上海市松江区余北工业区SJS9-0002单元控制性详细规划05街坊实施深化(初步方案) 调整前图则

上海市松江区余北工业区SJS9-0002单元控制性详细规划05街坊实施深化(初步方案) 调整后图则

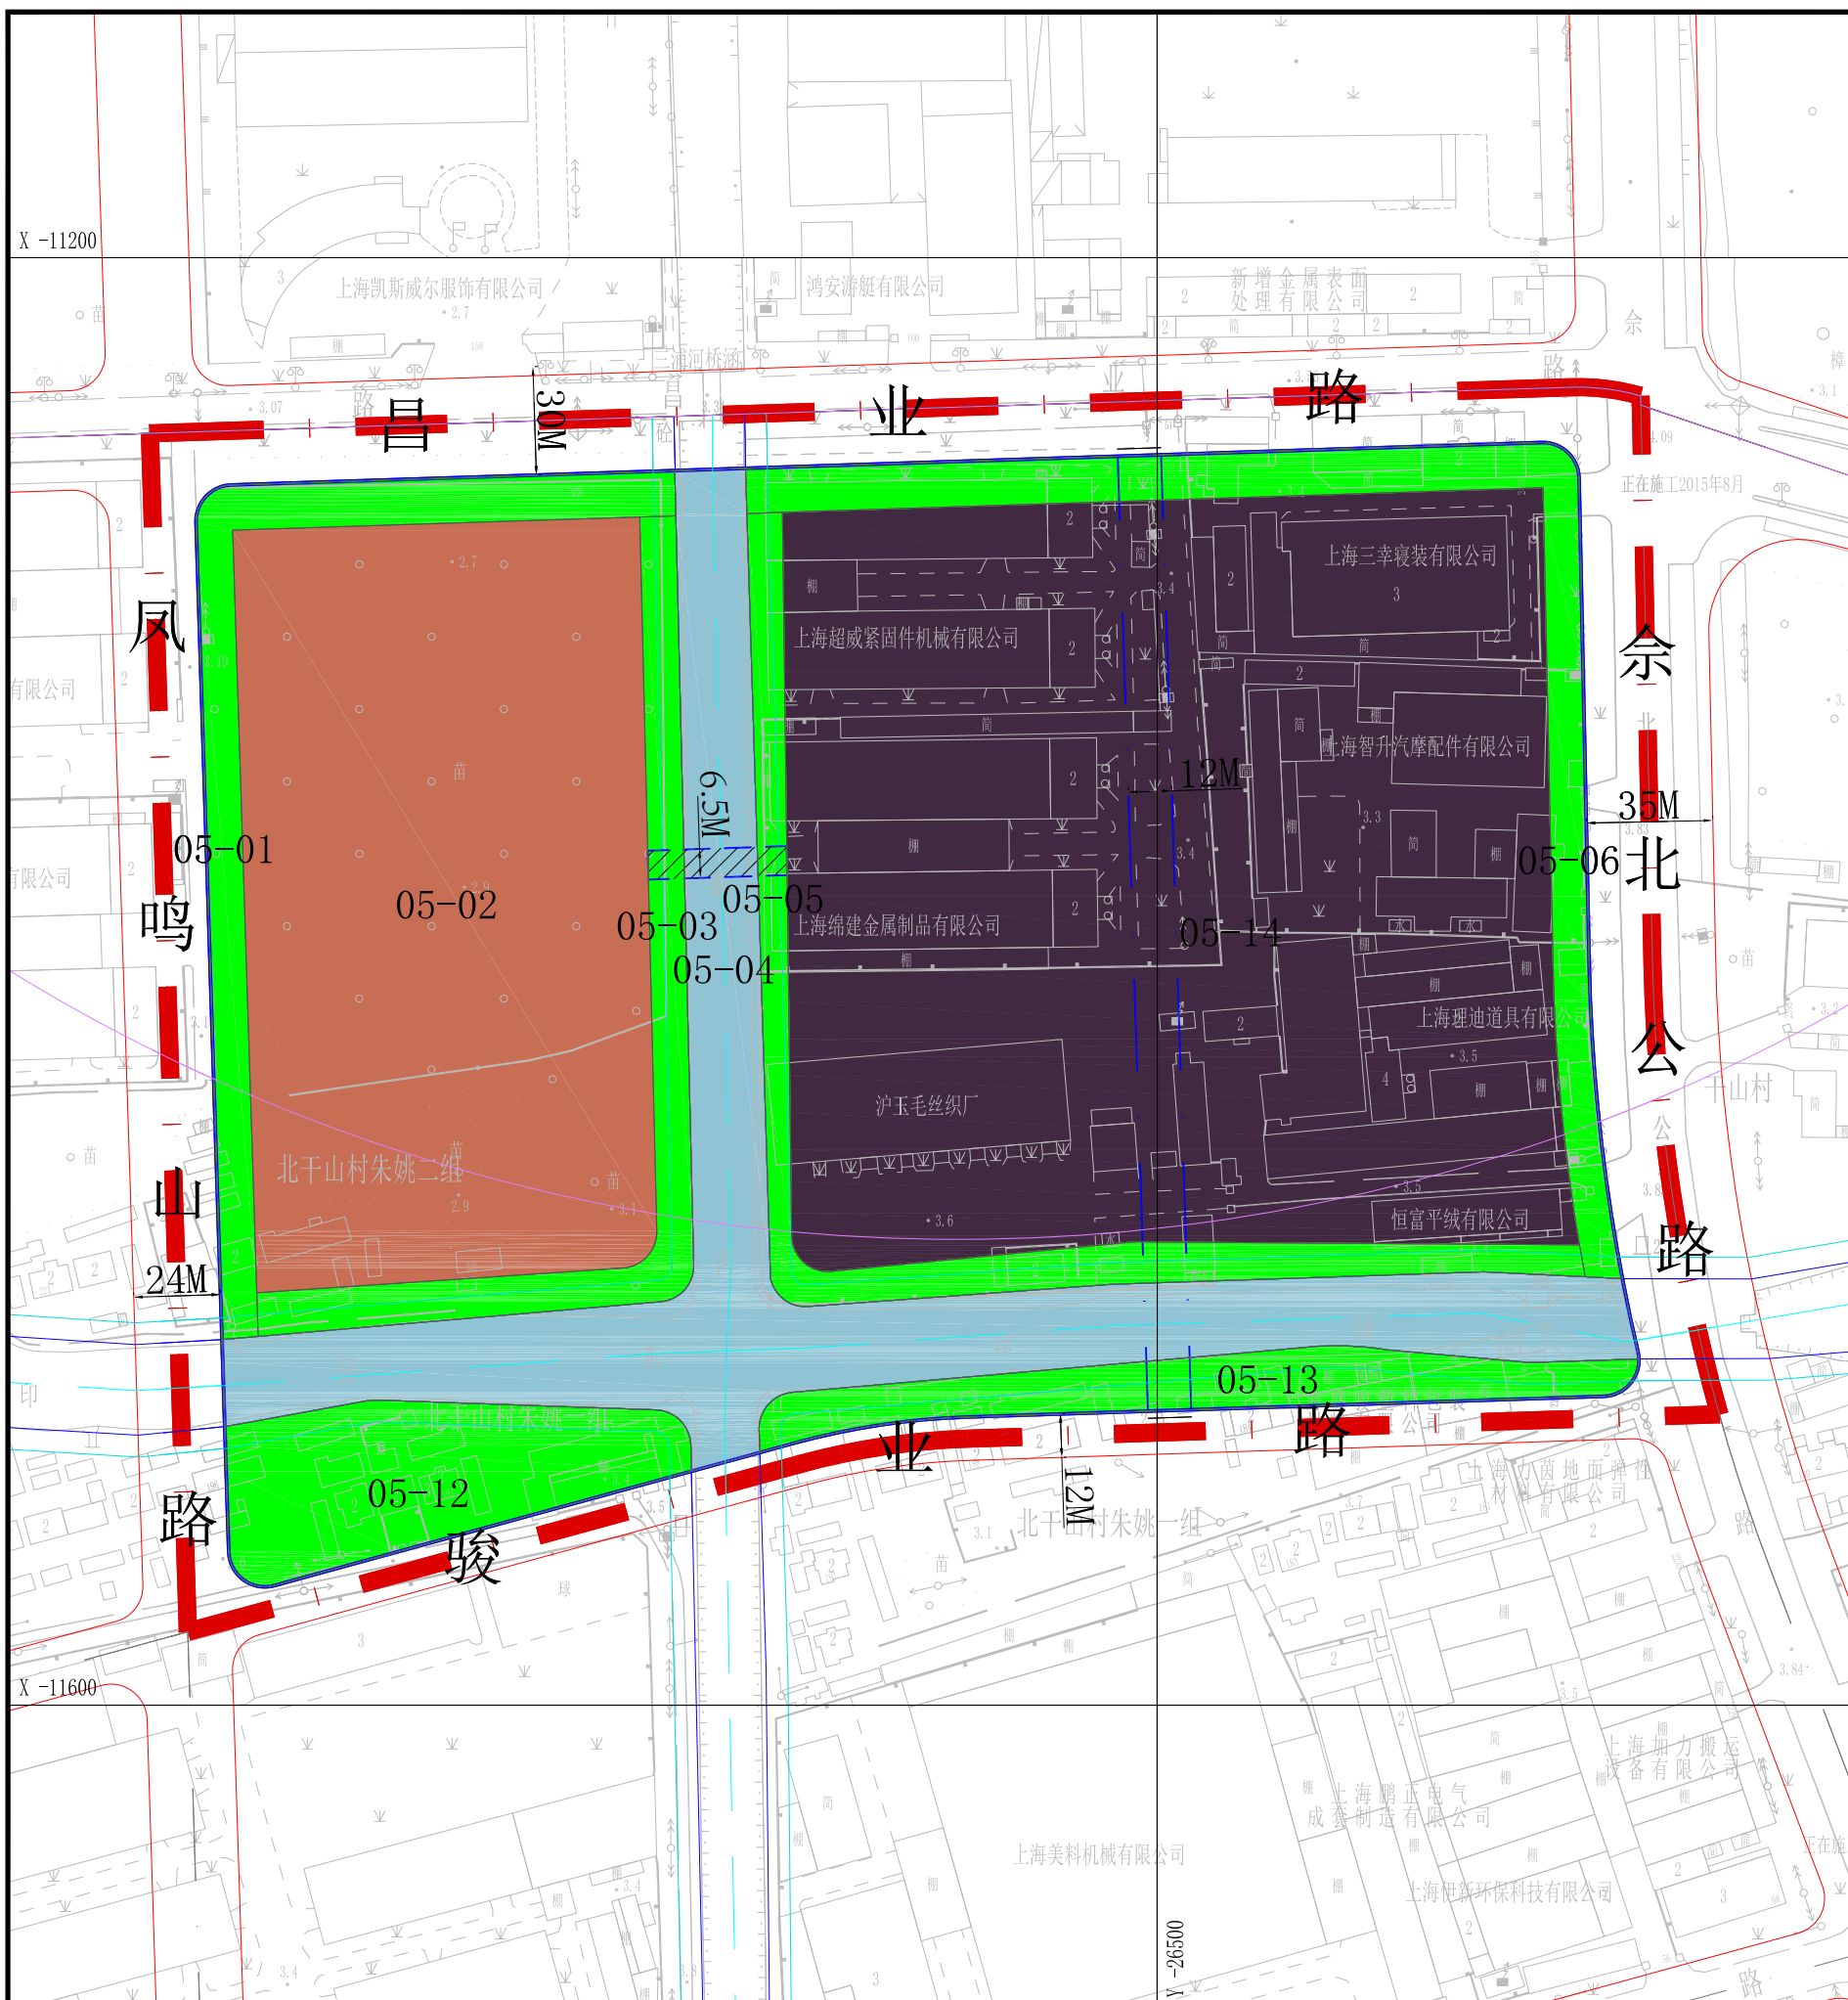
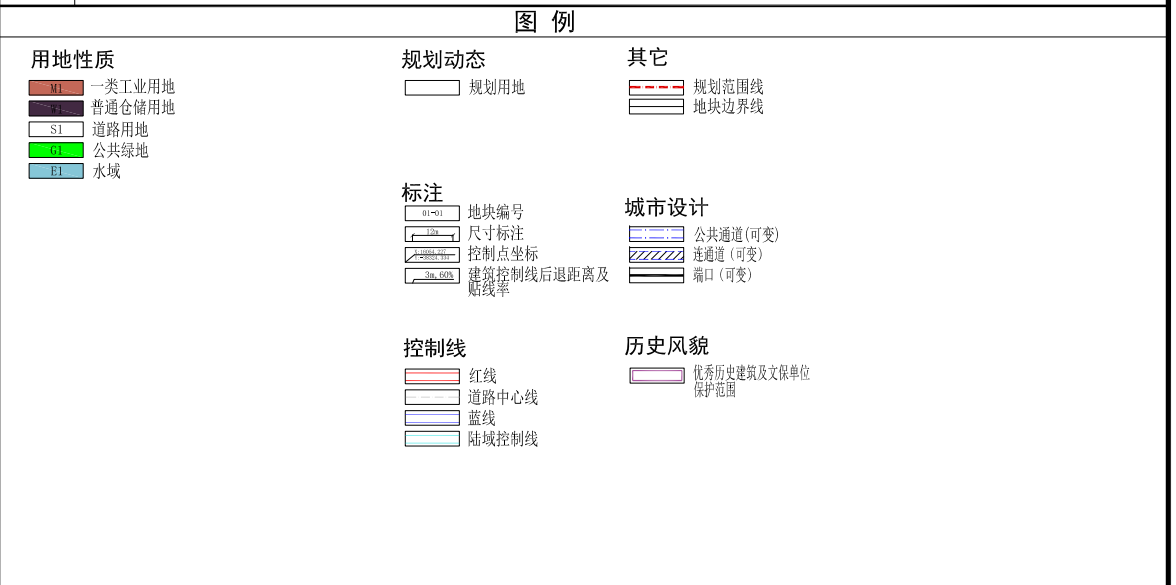
备注：
 1、05-04、05-05、05-06、05-13、05-14地块内设置一条公共通道，宽12米，可双向通行机动车，位置可变，24小时开放。
 2、05-02地块与05-14地块新增一处高度不低于5米，宽度不小于6.5米的封闭式空中连廊，具体形式及位置根据具体方案确定，连廊建筑面积计入05-02地块容积率，相关土地出让及产证办理等手续纳入05-02地块。
